Dot. postępowania w sprawie udzielenia zamówienia publicznego na: *Rozbudowa i przebudowa drogi wojewódzkiej nr 221 na odcinku od Jankowa do Obwodnicy Kościerzyny - Odcinek B – odcinek od m. Kolbudy do m. Przywidz w podziale na dwa odcinki:*

Oznaczenie postępowania: 77/WZP/2024/PN/WRI

#### ZAPYTANIA NR 4 (pytania od nr 124 do nr 141)

##### Zestawienie przepustów:

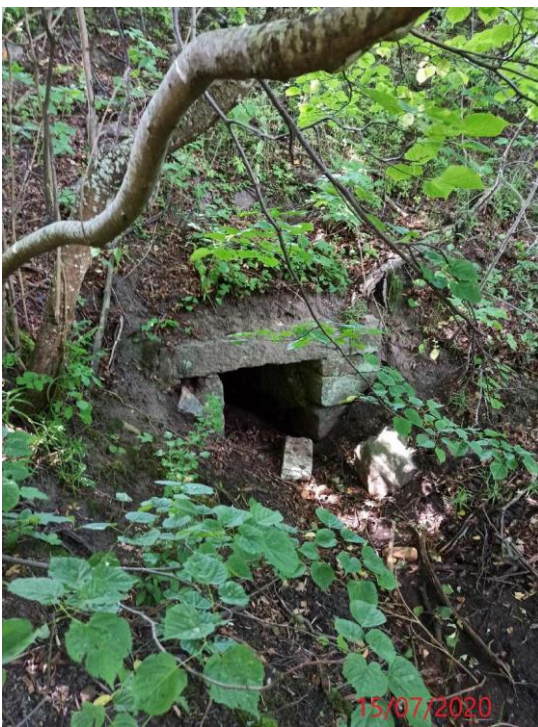
„W postępowaniu brak dokumentacji rysunkowej i fotograficznej przedstawiającej stan istniejący przepustów P-16, P-17, P-25 przeznaczonych do rozbiórki. Proszę o udostępnienie zwłaszcza rysunków przekroje poprzeczne, w celu poprawnego skalkulowania rozbiórek i robót ziemnych z nimi związanymi.”

Zamawiający przekazuje dostępne informacje dotyczące przepustów wskazanych do rozbiórki.

lp.	Nr przepustu	km	rodzaj konstrukcji	liczba otworów	długość	światło poziome	światło pionowe
					[m]	[m]	[m]
1	P-16	20+880	ściana czołowa betonowa, przepust rurowy	1	14,2	0,5	0,5
2	P-17	21+344	ściana czołowa kamienna, konstrukcja przepustu bloki kamienne	1	17,8	0,5	0,5
3	P-25	26+772	ściana czołowa kamienna, konstrukcja przepustu sklepienie ceglano-kamienne	1	21,0	1,8	2,5
